改善箇所説明図

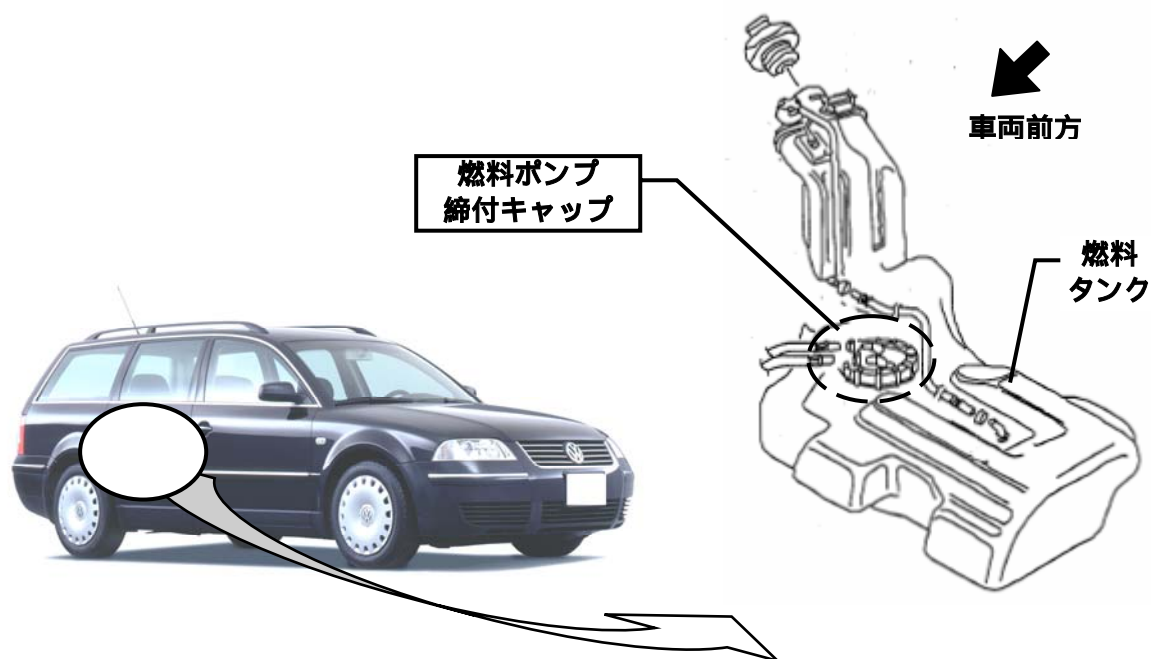
不具合発生箇所

燃料タンクに関する検査において、燃料ポンプ締付キャップを外し再度取付ける際の作業工程が不適切なため、確実なトルク管理により当該締付キャップの締め付けがされていないものがある。そのため、そのままの使用を続けると、当該キャップが緩み、最悪の場合、燃料が漏れるおそれがある。

改善内容

全車両、燃料ポンプ締付キャップを規定トルクで締付ける。締付キャップ部から燃料の漏れが確認される場合には、燃料ポンプ締付キャップとパッキンを交換する。
